Gm. 38 Ben 85

Endring ar bygg
(+1 bygg)

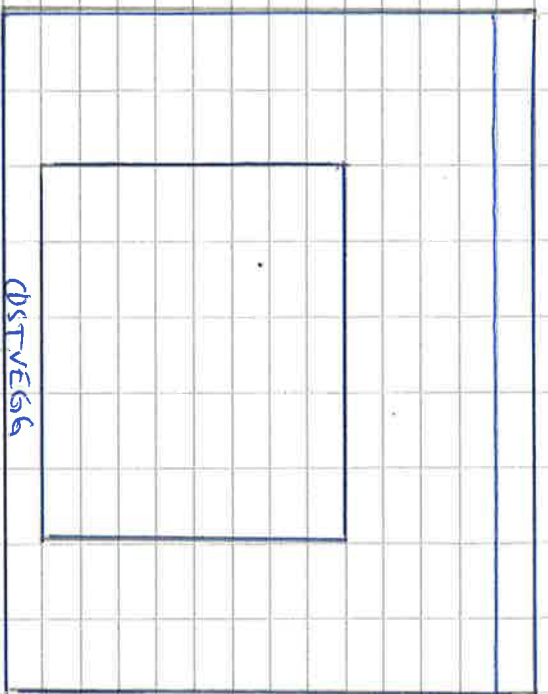
Vi snudde takvinkel fra at det falder øst mod vest til at taket falder
nord mod sør. Dette for å unngå snøras mot "garnmøllingha".
Bygget virker desuten mindre synlig fra hovedveien.
Det ble og enklere å installere vedovn og praktisk utnyttelse av bygget.
